高校广场项目一期方案变更说明

高校广场一期规划设计方案

一、变更原因：为了合理分配本项目的总投资，保证后续二三期的开发及交付质量，在保证一期外立面效果满足风貌及商业业态需求的前提下，适当进行外立面材料做法的优化。

变更效果图对比

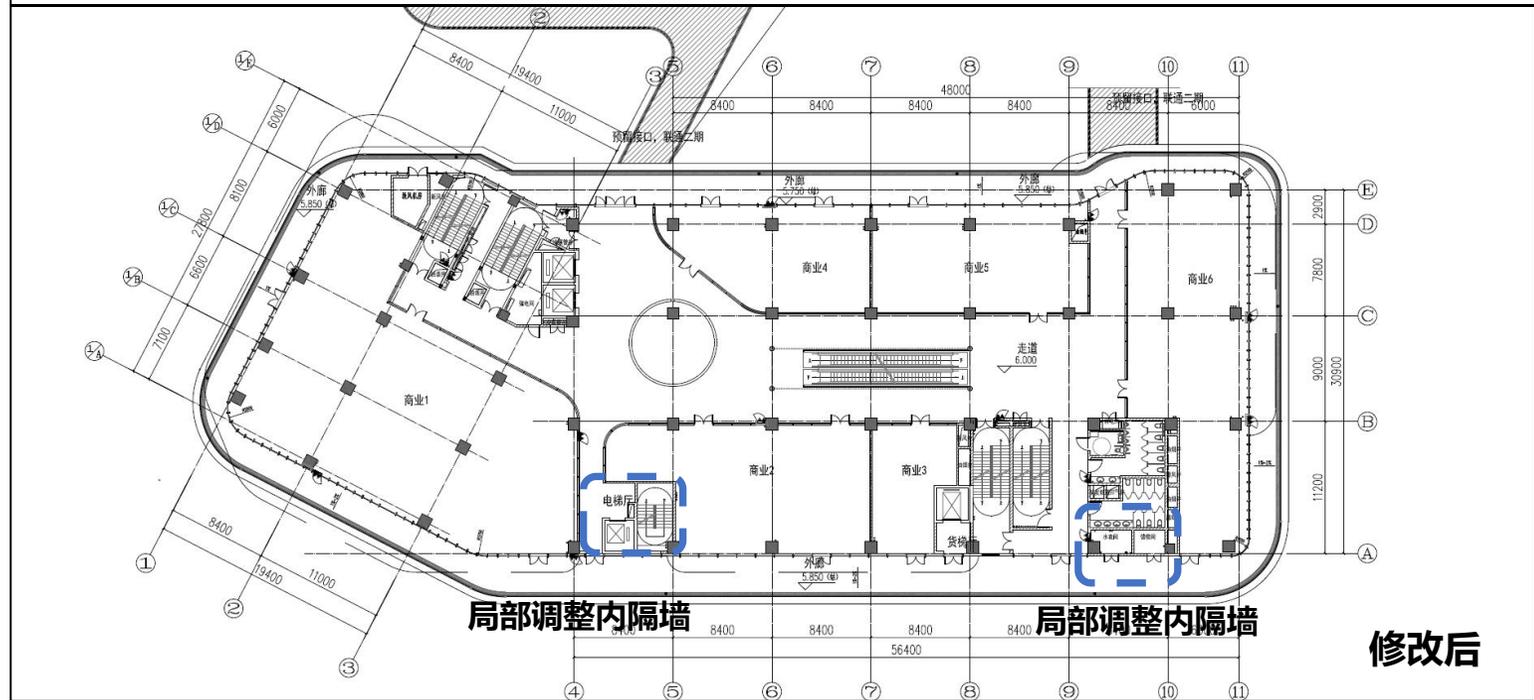
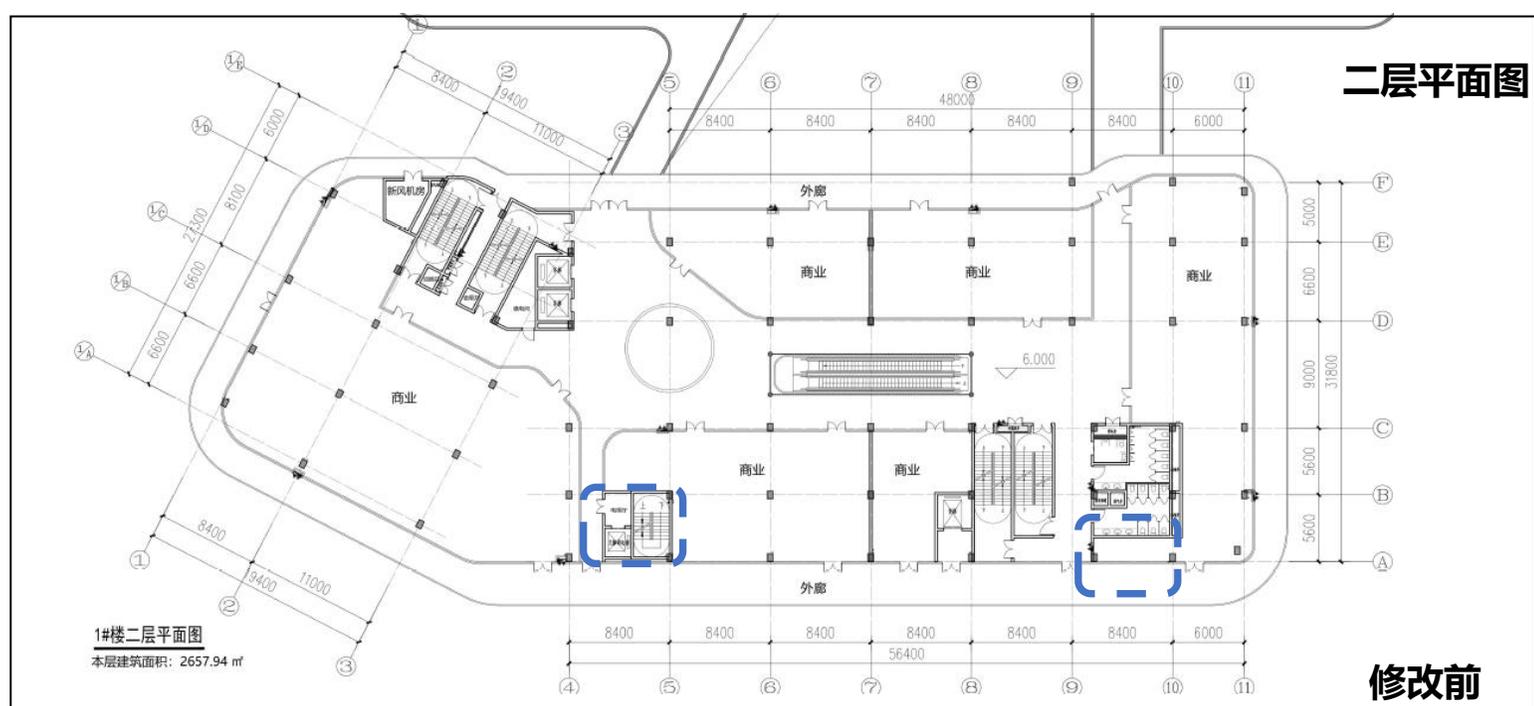
① 外挂装饰金属管材

- ① 有层次、颜色变化金属漆, 并做150mm宽金属线脚
- ② 优化广告位布置
